OGGETTO: "PROGETTO PRELIMINARE DI ADEGUAMENTO VIA ACQUEA DI ACCESSO ALLA STAZIONE MARITTIMA DI VENEZIA E RIQUALIFICAZIONE DELLE AREE LIMITROFE AL CANALE CONTORTA SANT'ANGELO" CODICE 49.810.000, PRESENTATO DALL'AUTORITÀ PORTUALE DI VENEZIA E AVVIATO ALLA PROCEDURA DI VALUTAZIONE DI IMPATTO AMBIENTALE DI CUI ALLA PUBBLICAZIONE DEL 17/09/2014.

PRIME OSSERVAZIONI SUL TEMA "MORFOLOGIA"

Figura 8 – ubicazione delle velme e indicazione dei lotti di refluito

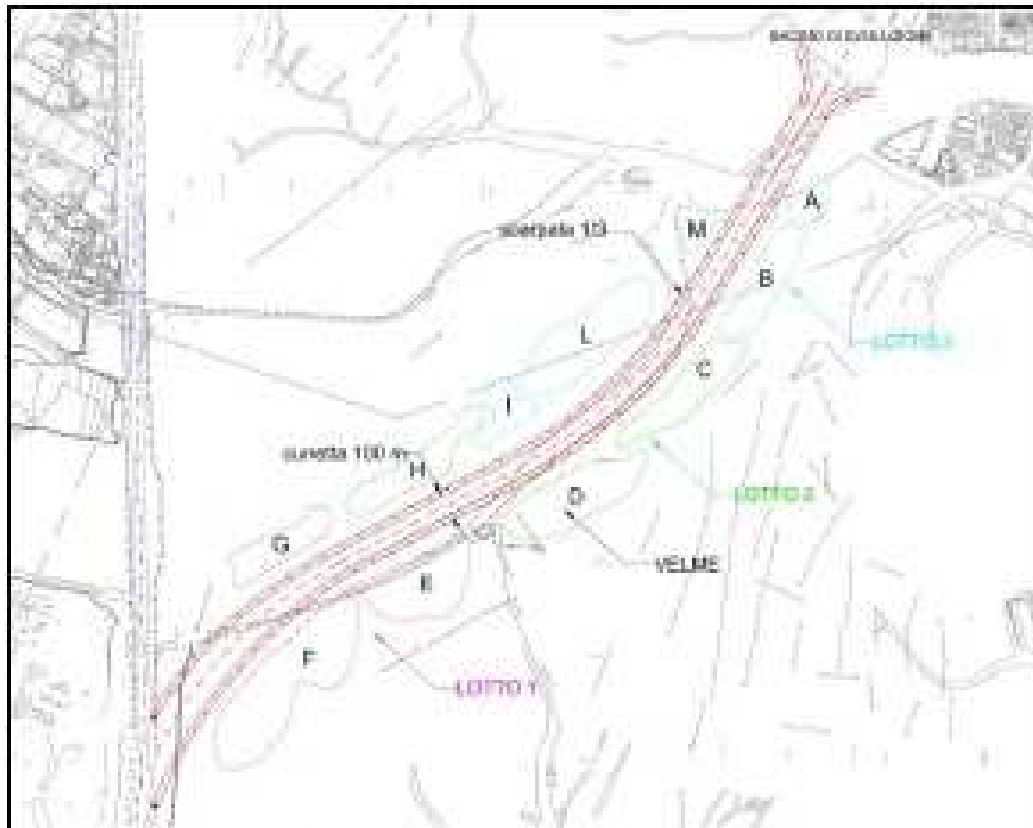
- 4) **LA CIRCOLAZIONE DELL'ACQUA:** Studio Morfologico, cod. elaborato 02 – pag. 56:
"La successione delle velme previste in fregio al canale costituisce uno sbarramento che attraversa, dal Canale S. Leonardo Marghera alla Stazione Marittima l'intera zona di spartiacque fra i bacini di Lido e Malamocco. Questa interruzione si fa sentire nelle fasi di flusso e riflusso della marea, costringendo la corrente ad aggirare l'ostacolo concentrandosi nel Canale S. Leonardo Marghera e all'imbocco del Canale della Giudecca.

OSSERVAZIONE 4: LO SBARRAMENTO CHE VERREBBE COSTITUITO DALLE VELME PREVISTE IN FREGIO AL NUOVO CANALE COSTITUIREBBE, NELLA STAGIONE ESTIVA, UNA PESANTE LIMITAZIONE AL RICAMBIO DELLE ZONE SIA A SUD SIA A NORD DEL TRACCIATO DEL CANALE CONTORTA E AD EST DEL CANALE DEI PETROLI NEL TRATTO SAN LEONARDO MARGHERA, CON INCENTIVAZIONE DEGLI IMPORTANTI FENOMENI DI ANOSSIA CHE GIA' SI VERIFICANO NELLA SITUAZIONE ATTUALE E DI CUI ANCORA NON SI CONOSCONO COMPLETAMENTE LE CAUSE SCATENANTI.

Figura 9 – Sezione tipo delle velme

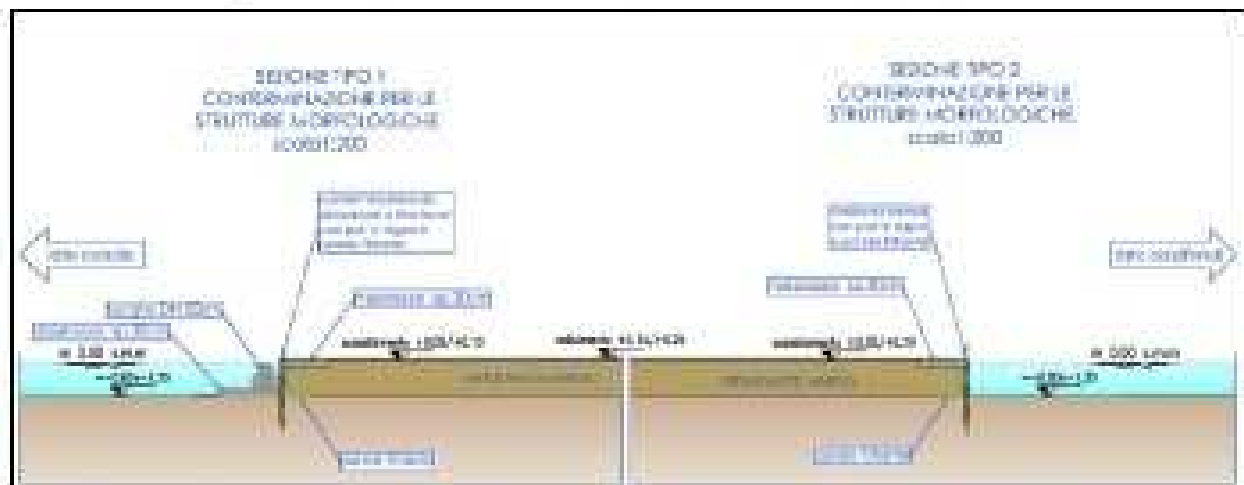
- 1) **REALIZZAZIONE DI VELME E BARENE:** nella Relazione Tecnica, cod, elaborato 00, pag. 21 (Allegato 1) si evidenzia la decisione di realizzare Velme e Barene a protezione del Nuovo Canale di Contorta e di proseguire, con opere simili, anche lungo la riva est del Canale Malamocco Marghera. Tali opere sarebbero delimitate, lungo tutti i propri bordi, da pali infissi nel fondo

lagunare e costituite con l'uso di reti idrauliche e metalliche plastificate che le connotano come vere e proprie casse di colmata. Nel lato fronte canale, sarebbe posizionato un sistema di burghie piuttosto imponente. (Allegato 2)

OSSERVAZIONE 1: LA REALIZZAZIONE DI CORPI ARTIFICIALI COME LE CASSE DI COLMATA, QUALI FINITI CORPI AMBIENTALI, NON PUO' ESSERE CONSIDERATA IN NESSUN MODO OPERA DI "RIQUALIFICAZIONE" DI UN'AREA AMBIENTALE.

Figura 5 Ortofoto del tratto di laguna investigato

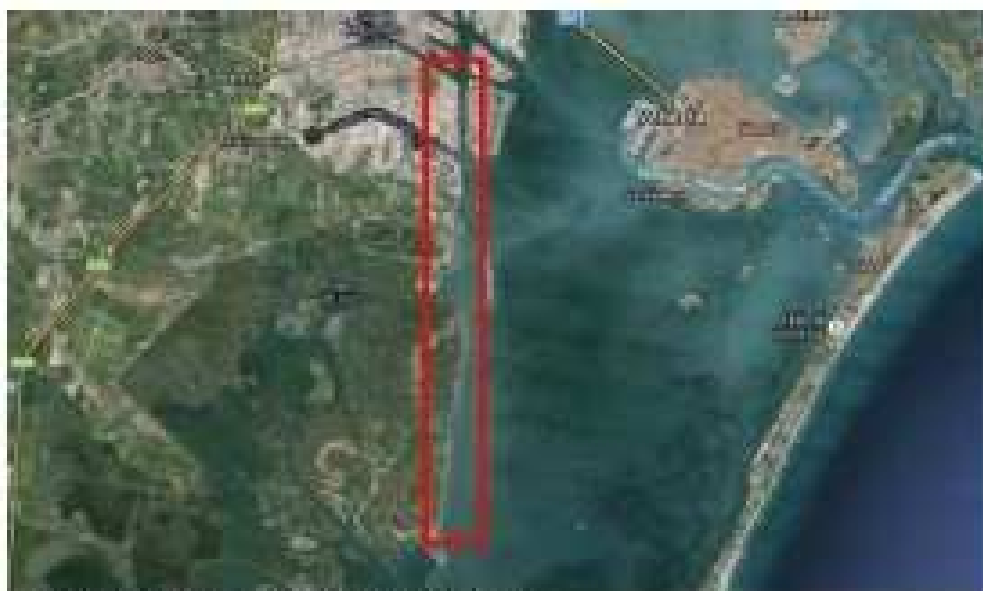
- 3) **LA CLASSIFICAZIONE DEI SEDIMENTI:** Nella Relazione Ambientale, cod. elaborato 01, Prefattibilità Ambientale – pag. 25 si può apprendere che le indagini sulla qualità dei sedimenti hanno riguardato tutt'altra zona e tutt'altra profondità che non quelle relative allo scavo ipotizzato. (Allegato 6). I volumi di fango derivanti dalla realizzazione del Nuovo Canale di Contorta, così

come ipotizzato, indispensabili agli interventi di mitigazione ambientale sono stati classificati per "similitudine" tutta da dimostrare.

OSSERVAZIONE 3: TALE REQUISITO RENDE ASSOLUTAMENTE INCERTA LA SUDDIVISIONE PERCENTUALE DEI VOLUMI PER SINGOLA CLASSE E RENDE ALEATORIO IL LORO POSSIBILE UTILIZZO NELLA RELIZZAZIONE DI VELME E BARENE COME IPOTIZZATO NEL PROGETTO CHE PERDE AFFIDABILITA' NEL COSEGUIMENTO DELLO STESSO OBIETTIVO PRIMARIO DI "RIQUALIFICAZIONE" OLTRE CHE NELLA QUANTIFICAZIONE DEI COSTI E DEI TEMPI DI REALIZZAZIONE.
